**DODATEK č. 9
KE SMLouvĚ O DíLO
Ev.č. VZ23018SoD**

2. Předmětem dodatku je změna realizace stavby podle změnových listů a související změna HMG:
 - a. Změnový list č. 62 - Statické úpravy a zadržky nosných konstrukcí 1NP-3NP

Změnový list č. 62

Statické úpravy a zazdívky nosných konstrukcí 1NP-3NP

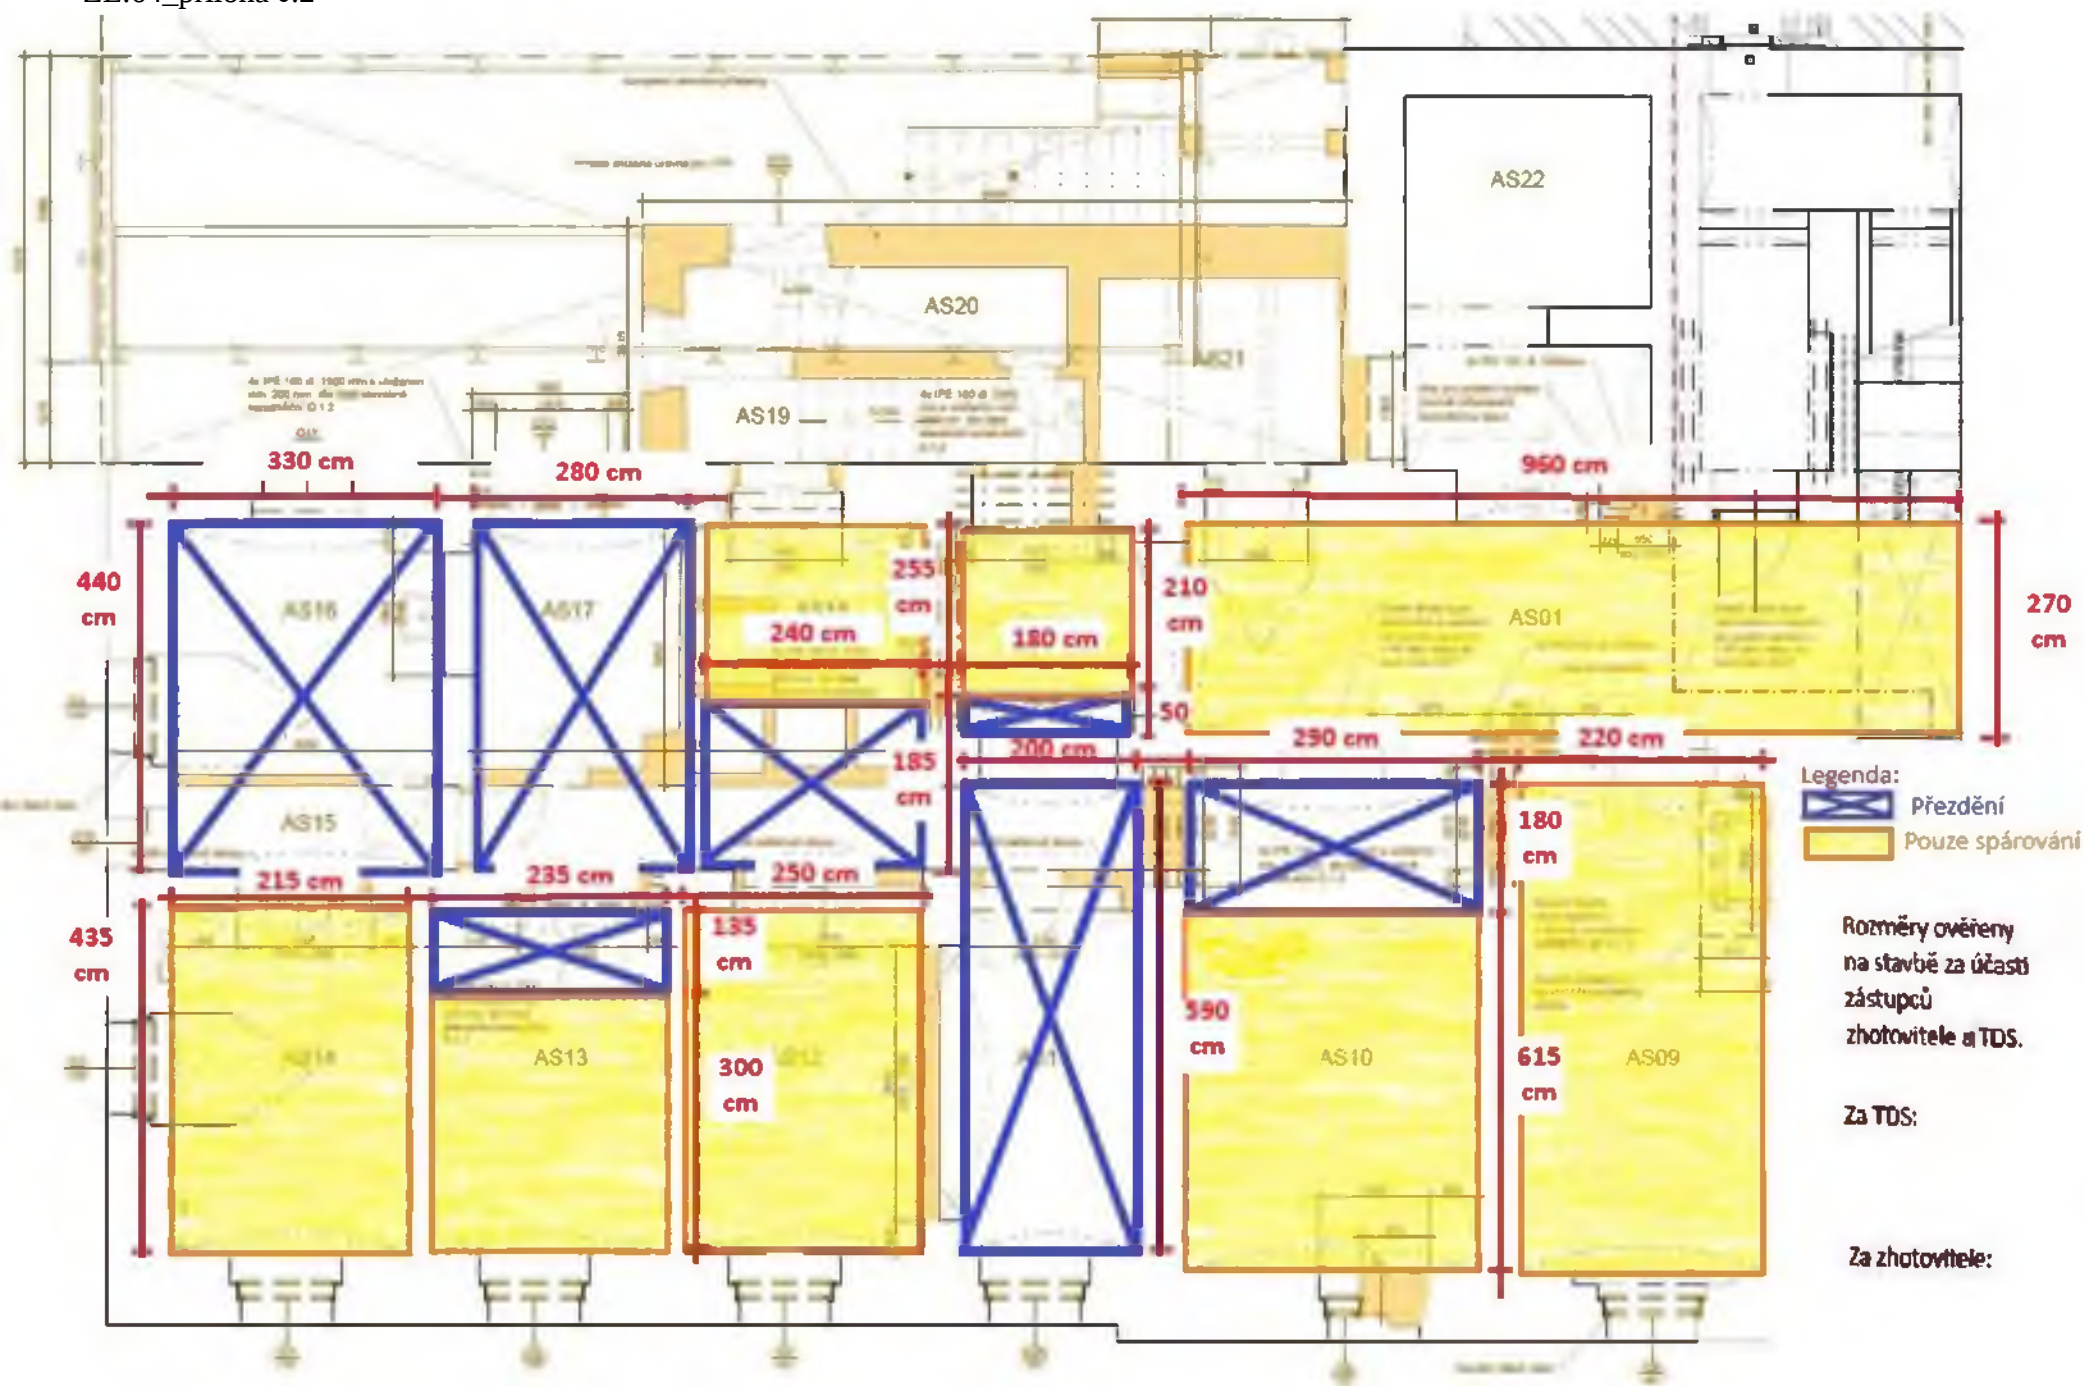
Rozměry ověřeny
na stavbě za účasti
zástupců
zhotovitele a TDS.

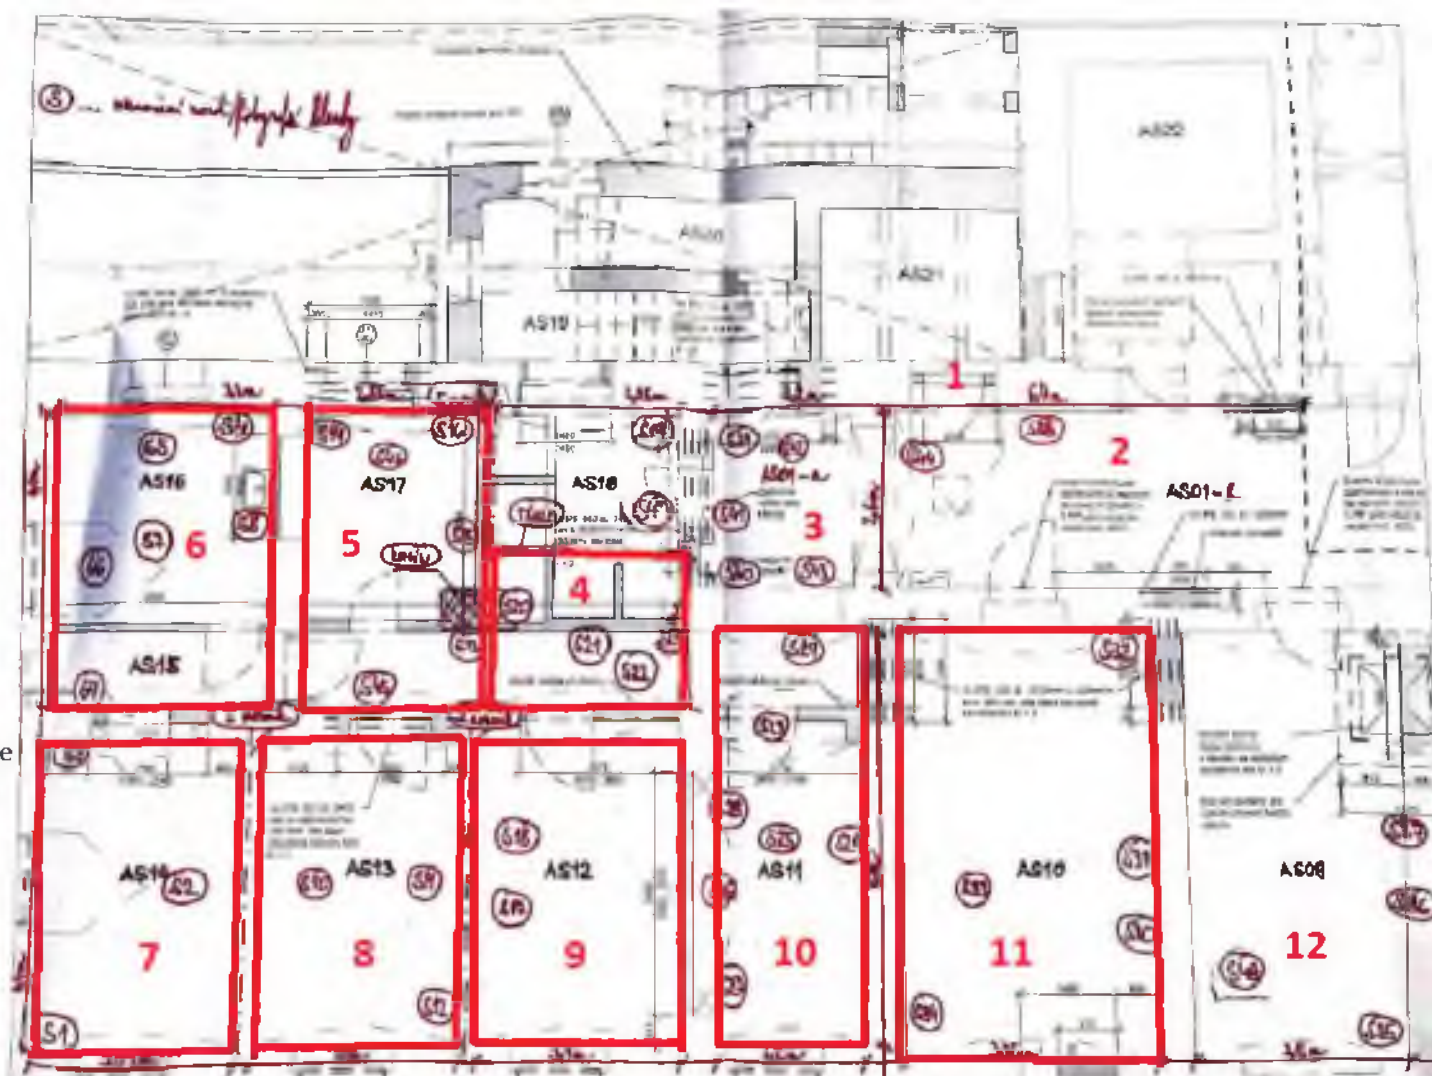
4 Opravit pouze půlku, od táhla k poškozené části přezdít

Klenby přezdít

12 Opravit klenbu dle pokynů statika, je možné, že část klenby u výtahu se bude muset přezdívat
